DELIBERAZIONE N° XII / 1100

INTESA AI SENSI DELL'ART. 1-SEXIES DEL DECRETO LEGGE 29 AGOSTO 2003, N. 239, CONVERTITO, CON MODIFICAZIONI, DALLA LEGGE 27 OTTOBRE 2003, N. 290, E S.M.I., AI FINI DEL RILASCIO DELL'AUTORIZZAZIONE ALLA COSTRUZIONE E ALL'ESERCIZIO DELLA "NUOVA SOTTOSTAZIONE ELETTRICA A 132 KV DENOMINATA RODANO E RACCORDI ALLA RTN". L'OPERA RICADE NEI COMUNI DI RODANO E PESCHIERA BORROMEO, IN PROVINCIA DI MILANO, REGIONE LOMBARDIA. POSIZIONE EL-503

Progetto: Costruzione ed all'esercizio della "Nuova Sottostazione Elettrica a 132 kV denominata Rodano e raccordi alla RTN".

Posizione n. EL-503

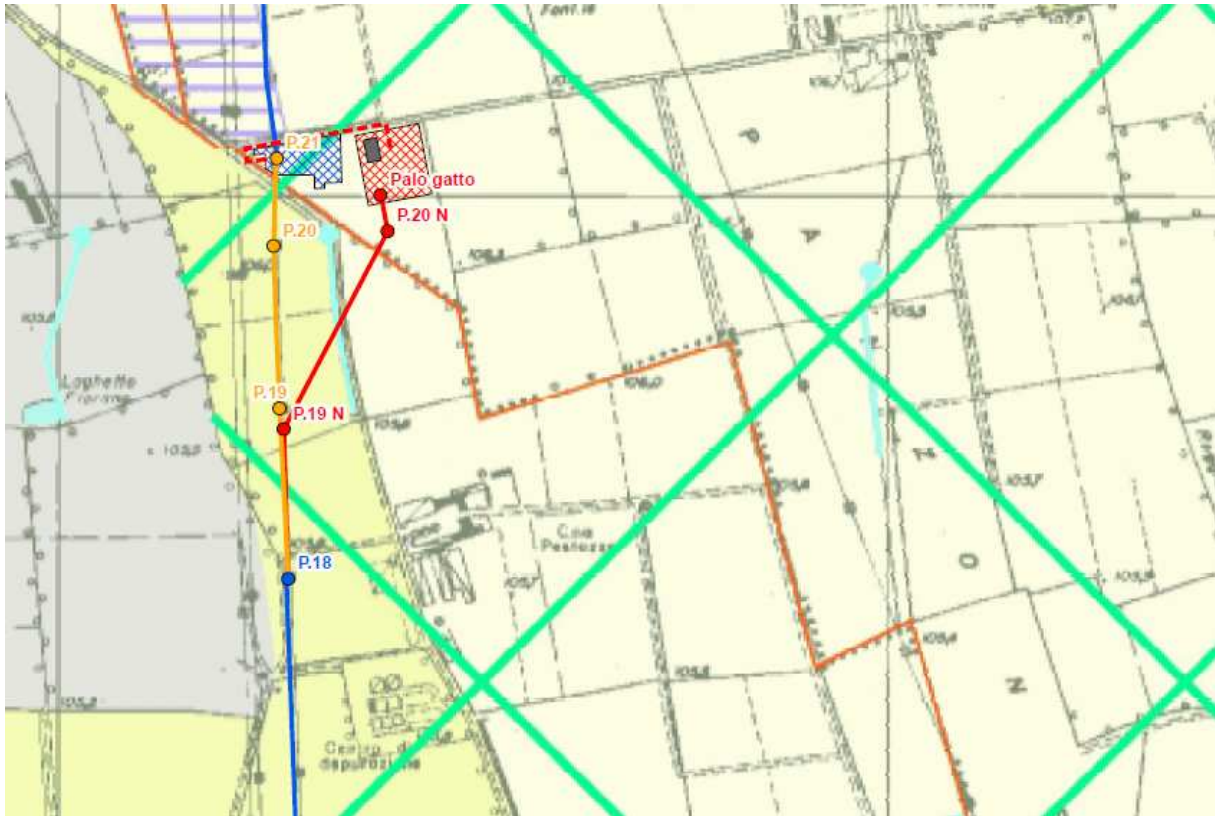
L'intervento nel suo complesso interferisce direttamente con i "territori agricoli di cintura metropolitana" (art. 25, n.t.a. P.T.C.) del Parco Agricolo Sud Milano che, per la loro collocazione, compattezza e continuità e per l'alto livello di produttività, sono destinati all'esercizio ed alla conservazione delle funzioni agricolo-produttive assunte quale settore strategico primario per la caratterizzazione e la qualificazione del Parco.

Parte del collegamento aereo interferisce con una "zona di tutela e valorizzazione paesistica" (art. 34, n.t.a. P.T.C.), comprendente aree di particolare interesse e rilevanza paesistica per morfologia del suolo, densità dei valori ambientali, storici e naturalistici in cui l'attività agricola contribuisce a mantenere e migliorare la qualità del paesaggio. Il tracciato della nuova linea aerea interseca l'asta del Fontanile Testone (art. 41, n.t.a. P.T.C.) individuato dal Piano Territoriale di Coordinamento del Parco. I fontanili e gli ambiti vegetazionali connessi agli stessi e alle relative aste costituiscono zone umide il cui sistema complesso è contemporaneamente di alto valore naturalistico e ambientale, funzionale agli usi agricoli e tipico del paesaggio della pianura irrigua.

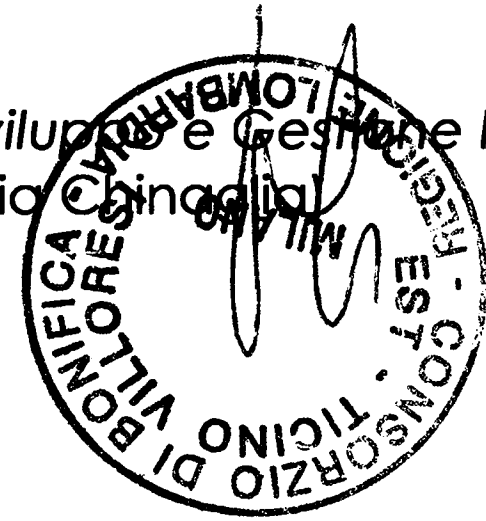
Dall'analisi della documentazione presentata emerge che il progetto non interessa, per quanto di competenza, il reticolo idrico di bonifica (RIB) consortile, individuato dall'allegato C della DGR 5714/2021 e recepito nel Regolamento di Gestione della Polizia Idraulica (allegato A); si ritiene pertanto che non sussistano motivi ostativi alla realizzazione delle opere previste.

Tuttavia, le aree interessate dal progetto ricadono nel comprensorio consortile interessando reticoli idrici non appartenenti al Reticolo Idrico di Bonifica; si ritiene pertanto utile nelle funzioni di tutela, di cui alla L.R. 31/2008, indicare la necessità di porre particolare attenzione alla salvaguardia della loro
